NOTA GC N° 369/2024

Ref.: SOLPED N° 9.000.053 Lic. Priv. (Modo III) N° 13/2024. Racks y Accesorios.

CIRCULAR N° 2 – ACLARATORIA CON CONSULTAS

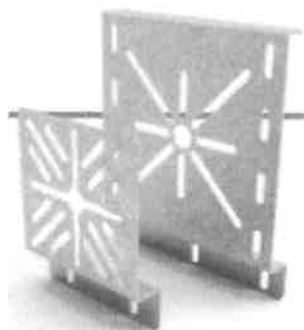
Pregunta: Necesitamos más información del renglón 18.

Respuesta: Como se indica en la tabla de datos garantizados, se necesita una caja metálica que se pueda instalar en una caja universal tipo SCUS (Samet, ver imagen adjunta) y que esté calada y perforada de tal manera que se pueda instalar las tomas tipo IEC solicitadas en el Renglón N° 19.
